গণপ্রজাতন্ত্রী বাংলাদেশ সরকার
শ্রম ও কর্মসংস্থান মন্ত্রণালয়
কলকারখানা ও প্রতিষ্ঠান পরিদর্শন অধিদপ্তর

ক্যাপ পর্যবেক্ষণের তথ্য

কারখানার নাম	মাসকো পিকাসো লিমিটেড
ঠিকানা	318, KHAPARI ROAD, SHATAISH, TONGI, Gazipur
কারখানার কোড	GZP218
কালার কোড

মূল্যায়নের ধরণ: অগ্নি মূল্যায়ন পর্যবেক্ষণের তারিখ: ১৭-১১-২০২২

সংযুক্তিসমূহ (১)

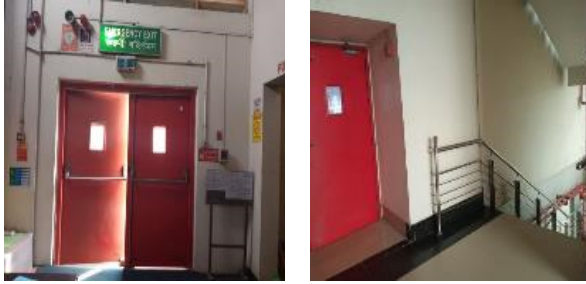
পরিদর্শন পর্যবেক্ষণ	Availability of fire department pre-plan
কাপ আইটেম ক্যাটাগরি

কার্যক্রম	Fire department pre-plan needs to be developed.
সুপারিশের তথ্যসূত্র	
কারখানার কার্যক্রম	
অগ্রাধিকার	৬ মাস
চূড়ান্ত সময়সীমা	-
সংশোধিত সময়সীমা	০৫-০১-২০২৩
অগ্রগতির অবস্থা	সংশোধিত
মন্তব্য	02-09-2021 (CVV3) : Found updated and remediated. 17.11.2022: Factory has developed fire department pre-plan document as per standard.
